## PROPUESTA DE DICTAMEN TÉCNICO

### SOLICITUD DE MODIFICACIÓN DE LAS CONDICIONES ASOCIADAS A LA AUTORIZACIÓN DEL PROGRAMA DE CARGA DE ELEMENTOS COMBUSTIBLES DE DEMOSTRACIÓN WSE 16x16 DE LA CENTRAL NUCLEAR TRILLO

Solicitud de autorización de modificación de las condiciones asociadas a la autorización del programa de carga de elementos combustibles de demostración WSE 16x16 de la central nuclear Trillo (CN Trillo).

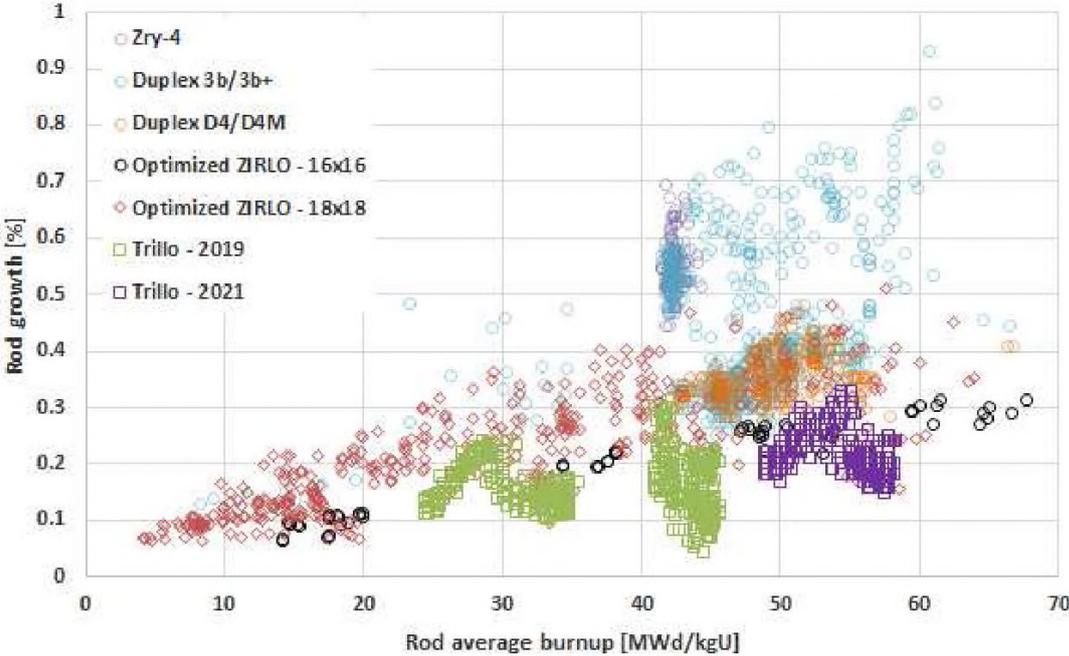
Los resultados de las inspecciones de corrosión también arrojan, en general, valores dentro de lo esperado con valores máximos medidos dentro de la experiencia operativa para WSE16x16 con vaina de zirlo optimizado. La evolución con el quemado es la esperada y las medidas permanecen

envueltas por los valores calculados en el diseño; en el caso de una barra se obtuvo una medida de espesor de óxido de 55 µm, más alta que el resto de las barras medidas en la misma campaña, con medidas de óxido por debajo de 40 µm.

Por parte de ENUSA se considera que es habitual en las campañas de medida de corrosión encontrar alguna medida local por encima de los valores predominantes; no obstante, aunque la mayoría de las barras medidas tengan un espesor de óxido por debajo de 40 µm, se considera prudente no descartar esta medida como espuria.

Corrosión de la barra de combustible demo WSE 16x16 de CN Trillo vs. base de datos de reactores KWU

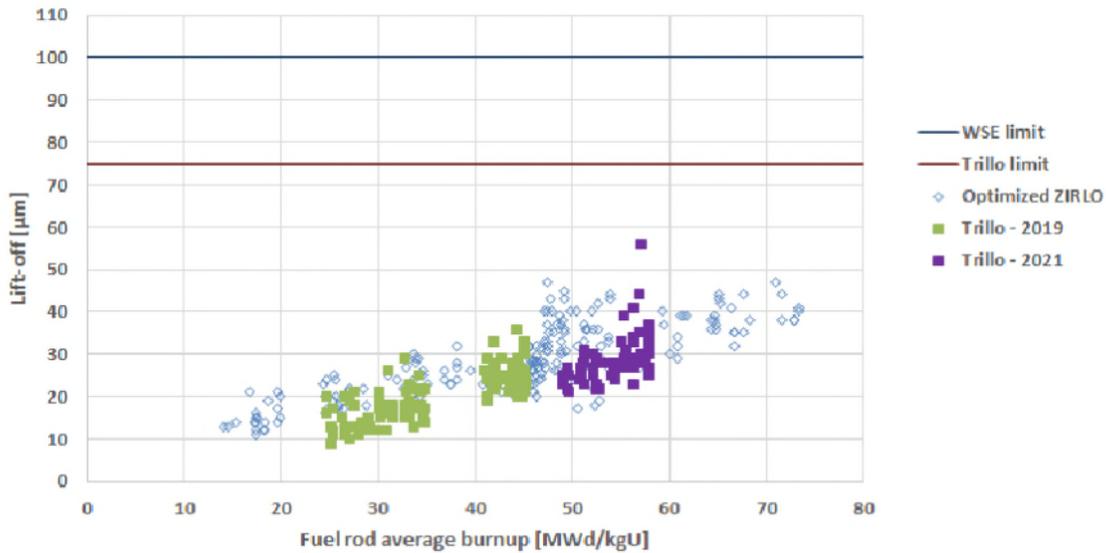
En el siguiente gráfico se muestra la comparación del espesor de óxido del combustible demo WSE 16x16 de CN Trillo frente al del combustible equivalente de la base de datos de KWU, en función del quemado medio, y en el que se puede apreciar que los valores alcanzados para CN Trillo a los quemados más altos (50-60 GwD/TmU) son equivalentes a los máximos reportados para la flota KWU con zirlo optimizado y que alcanzan quemados de entre 70 y 75 GwD/TmU. En cualquier caso, el espesor máximo de óxido medido para CN Trillo es de 55 µm tras el cuarto ciclo de irradiación, lejos del límite de 75 µm fijado.

Para garantizar que no se superará el citado límite de 75 µm tras los previstos aumentos de enriquecimiento y quemados, por parte de WSE se ha realizado un cálculo predictivo mediante el que se estima la corrosión esperada tras un quinto ciclo de irradiación. El cálculo utiliza historias de potencia representativas de un futuro quinto ciclo, y a partir de los datos obtenidos en los ciclos anteriores obtiene un valor estimado de 62 µm de espesor de óxido, para el quemado licenciado actualmente de 62 GWd/TmU, y de 68 µm para el quemado de 65 GWd/TmU que se espera alcanzar tras el quinto ciclo de irradiación, inferior al límite de 75 µm de espesor de óxido, aunque próximo.
